Informacja dla Wykonawców

dot.: postępowania o udzielenia zamówienia publicznego prowadzonego w trybie przetargu nieograniczonego pn. „**Adaptacja budynku przy ul. Nowy Świat 13 na potrzeby Liceum Plastycznego w Kaliszu**”.

Oznaczenie sprawy: WRI.271.01.38.2016

| | | RYS NR E-22 | |

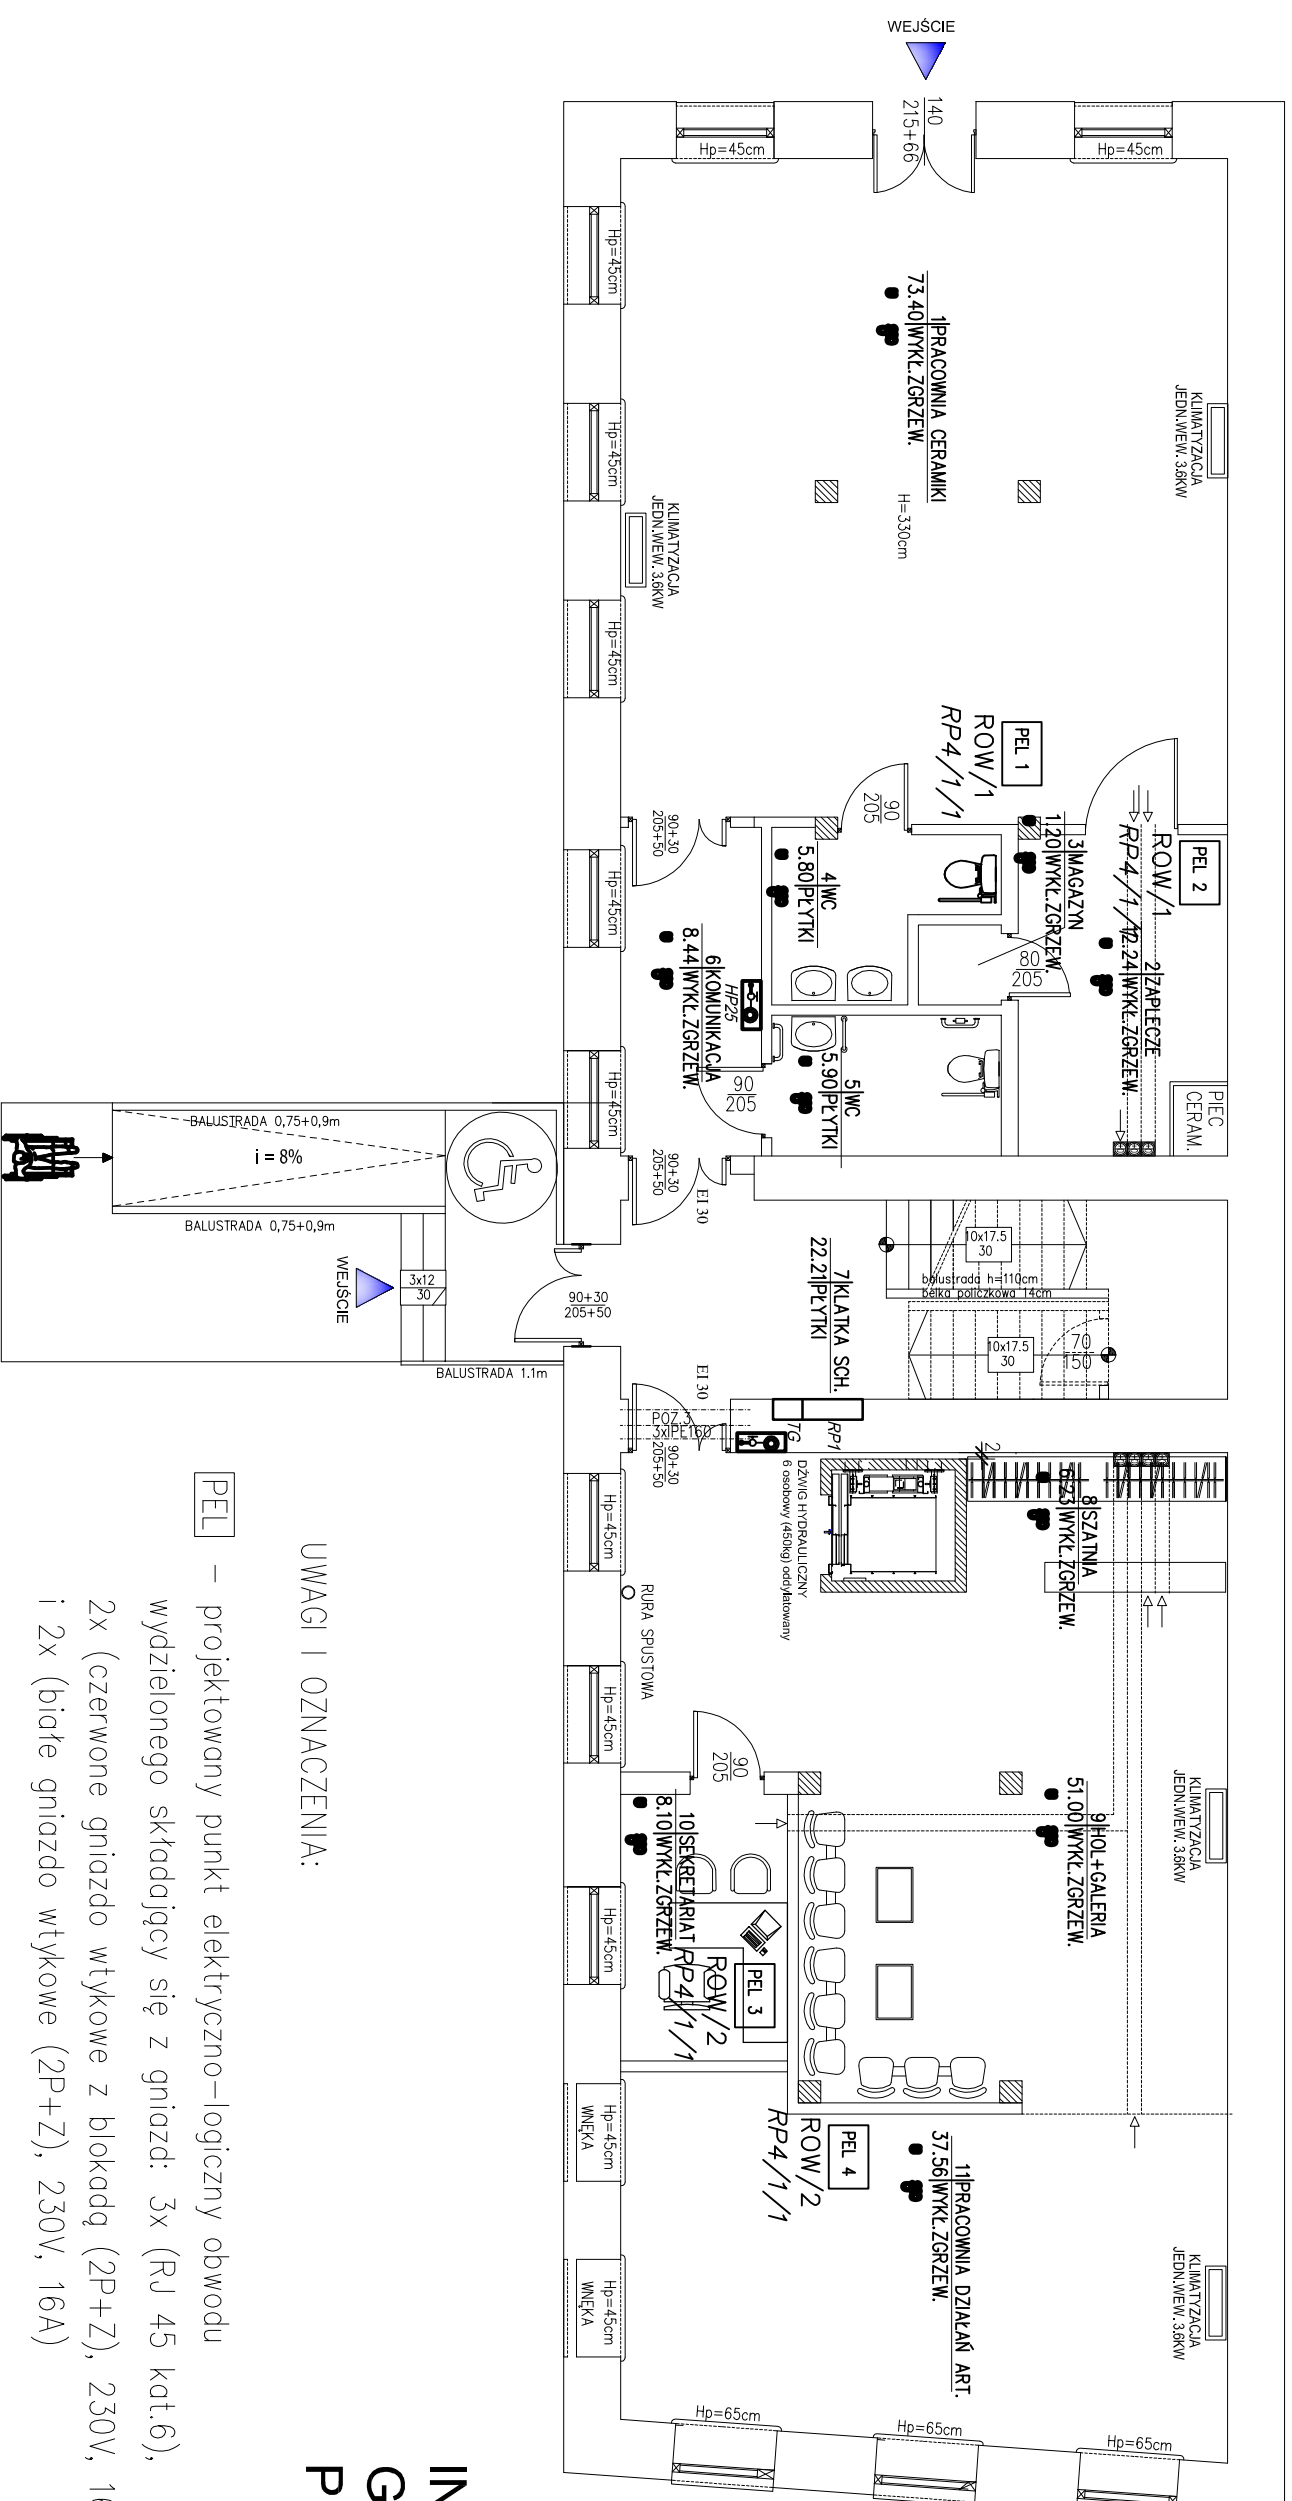
Na schemacie np. E-16 i E-19 są oznaczenia np. PEL1-PEL4. Natomiast na rzutach kondygnacji nie ma takich oznaczeń. Jak wykonać przedmiotową instalację gdy nie zgadzają się oznaczenia na projektach i na schematach.

Zamawiający zamieszcza 5 rysunków z lokalizacją punktów PEL, będących załącznikami nr 1-5 do niniejszej Informacji.

Zamawiający zamieszcza 5 rysunków będących załącznikami nr 1 - 5 do przedmiotowej informacji z lokalizacją punktów PEL. Szafę krosową przedstawiono w opisie technicznym instalacji elektrycznej w pkt. 2.4.4. Szafa GPD.
